## Anlage 1: Beurteilung der Wettbewerbsarbeiten

EU-weiter, offener, einstufiger Realisierungswettbewerb im  
Oberschwellenbereich gemäß BVergG 2006

**SCHULNEUBAU LANGOBARDENSTRASSE 139, 1220  
WIEN**

## Projekt 05 – Kennzahl 300985– 1. Rang / Gewinner

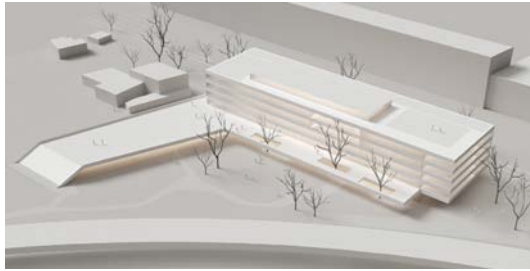
Der Baukörper bietet eine gelungene Antwort auf die städtebauliche Herausforderung des nördlich von der U-Bahn- und südlich von der Straßenbahntrasse flankierten Grundstücks. Durch den mehrfach geknickten Baukörper reagiert das Projekt zum einen angemessen auf den Kreuzungspunkt Langobardenstraße # Kapellenweg und schafft zum anderen einen attraktiven Vorplatz an der Langobardenstraße mit einer klaren Adressbildung. Die Form des Baukörpers reagiert sowohl auf die derzeitige Bebauung als auch auf eine zukünftige Quartiersentwicklung.

Die Differenzierung der Außenräume in öffentliche / halböffentliche / von der Schule exklusiv genutzten Bereichen ist gut gewichtet, die Anbindung des Dachgartens im 1. OG über eine großzügige Freitreppe an den ebenerdigen Außenraum wird als zusätzliche Qualität erkannt.

Über eine Blickachse vom Eingangsbereich durch den Baukörper hindurch sind die im Norden liegenden Freiflächen vom Vorplatz aus spürbar. Das Projekt bietet funktionell überzeugende Bezüge zwischen innen und außen.

Durch die Knickung des Baukörpers entsteht eine gemeinsame Mitte, die die beiden in den Flanken angeordneten Funktionseinheiten NMS und VS miteinander verbindet. Es entstehen funktional angemessene Weglängen.

Die Grundrissorganisation der Bildungsbereiche sowie die Anordnung des Sporttrakts sind gut gelöst. Cluster und natürlich belichteten Multifunktionsflächen lassen in Kombination mit den vorgelagerten Terrassen eine hohe Aufenthaltsqualität erwarten und ermöglicht die Umsetzung moderner pädagogischer Konzepte.

- Außenhülle:
- Die in Teilaspekten sehr einheitlich gehaltene Außenhülle sollte im Bereich des Haupteinganges in seinem Aufforderungscharakter gestärkt werden. Dies könnte durch eine stärkere bauplastische Ausformulierung der Eingangszone bei gleichzeitiger Reduzierung im Bereich des obersten Geschosses verstärkt werden.
- Durch einen zusätzlichen, eigenen barrierefreien Zugang zum „Lerngarten“ und zum Sportbereich könnten diese an Qualität gewinnen.
- Der Verwaltungsbereich im Raumlayout ist zu optimieren.
- Aufwärmküche und der zum Garten orientierter Speisesaal sind funktional zu verbinden
- Der Müllraum sollte neu positioniert werden und von der Langobardenstraße abrücken.

## Projekt 03 – Kennzahl 742237 – 5. Rang / Anerkennung 2

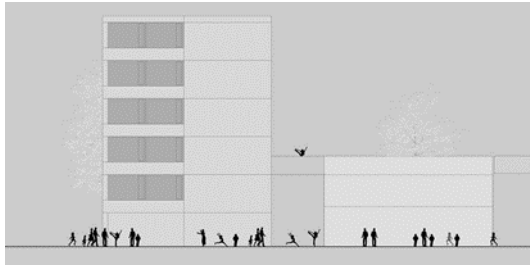
Städtebaulich interessante Darstellung der Baukörper durch Aufnahme der Achse Langobardenstraße und U-Bahn-Trasse. Die Eingangssituation vom neu geschaffenen großen Vorplatz (Quartiersplatz) wird positiv gesehen. Die sehr kompakten Volumen der Baukörper als skulpturale Ausformung und Übergang in die öffentlichen Funktionen sind gut angenommen. Der übereinander gestapelte Sportbereich mit dem Bewegungsraum und den zwei Turnsälen wird interessant angesehen und von den Nutzer/innen als völlig neues Konzept gegenüber den einzelnen Clustergeschossen als positiv gewertet.

Doch ist die Eingangssituation durch zwei Zugänge neben dem Luftraum des Bewegungsraumes nicht klar als ein Haupteingang definiert und als solches wahrnehmbar.

Die Bildungsräume sind gut ausgearbeitet und stellen mit den vorgelagerten Terrassen eine hohe Qualität dar.

Die differenzierten Multifunktionsbereiche sind gut in den Clustern integriert und nutzbar. Diese offenen Bereiche verbinden sich mit dem Außen- und den Sportbereich.

Durch die projektierte Baukörpersituation wird ein attraktiver Pausenhof geschaffen, der in den Freiraum übergeht und sich großzügig öffnet.

Positiv wird die Fortführung des Freiraumes bis an die Langobardenstraße gesehen die eine öffentliche Nutzung möglich macht.

## Projekt 4 – Kennzahl 255878 – 7. Rang

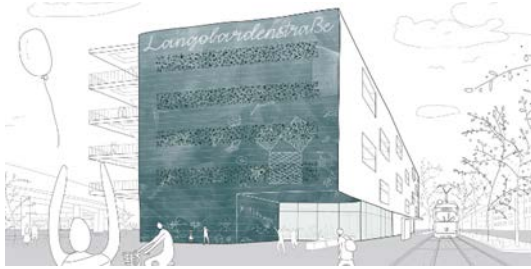
Die städtebaulich klar definiert Kante an der Langobardenstraße wird gewürdigt. Der Baukörper wirkt als Filter und schafft einen geschützten Außenbereich mit hoher Aufenthaltsqualität.

Die Abfolge des Freiraumes mit der Einbindung der Lernterrassen im 1.OG schafft eine attraktive Außenzone. Die Anbindung der Speisesäle an den Freiraum ist sympathisch gelöst.

Die Bildungscluster sind funktional angeordnet, die klare Trennung von Multifunktionsfläche und Erschließungsfläche wird vermisst.

Der Sportbereich ist schlüssig, der Zuschnitt der Geräteräume ist jedoch problematisch.

Die Positionierung der Aula im Eingangsbereich des Erdgeschosses wird in Frage gestellt. Das offene Stiegenhaus zwischen EG und 1.OG überzeugt nicht in seiner Ausgestaltung.

## Projekt 02 – Kennzahl 221396 – 8. Rang

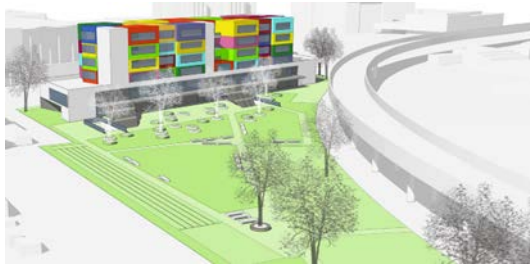
Der sechsgeschossige Baukörper überzeugt in seiner kompakten Anordnung entlang der Langobardenstraße. Alle Funktionen sind im Baukörper integriert, dadurch wird auf der Rückseite ein großzügiger Freiraum generiert. Durch die Freitreppen wird eine Hochparterresituation geschaffen die attraktiv mit dem Erd- und Untergeschoss verbunden ist.

Die Speisesäle sind zum ruhigen Freiraum ausgerichtet und bieten in Kombination mit der Terrasse eine hohe Aufenthaltsqualität. Die natürliche Belichtung der Aufwärmküchen wird vermisst.

Die Bildungsräume in den Obergeschossen sind gleichwertig angeordnet und ausgestaltet, die natürliche Belichtung der Multifunktionsfläche ist jedoch stark eingeschränkt.

Die Anordnung der Kreativräume im Erdgeschoss ist konsequent, der dazugehörige Sanitärbereich ist aber deutlich unterdimensioniert.

## Projekt 07 – Kennzahl 818591 –8. Rang

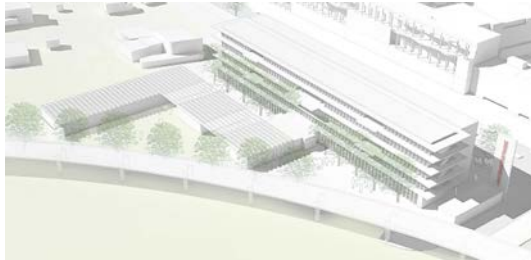
Das Projekt überzeugt durch einen klaren Baukörper mit klarer Struktur, es bildet jedoch nicht die spezifischen Besonderheiten des Grundstückes ab.

Die Grundrisse sind sauber ausformuliert, die Regelgrundrissdynamik überzeugt. Die Cluster in den Obergeschossen sind funktionell angeordnet. Die reduzierte Trakttiefe sorgt für eine gute Belichtung und lässt trotzdem Nutzungsoffenheit zu. Die Ausrichtung der Bildungsräume nach Norden und die Kombination mit den Balkonen und Freiklassen wird positiv gesehen.

Die Anordnung des Vorplatzes in Kombination mit der Anliefersituation wird als kritisch gesehen. Die prominente Lage des Müllraumes im Eckbereich zur Kreuzung ist fragwürdig.
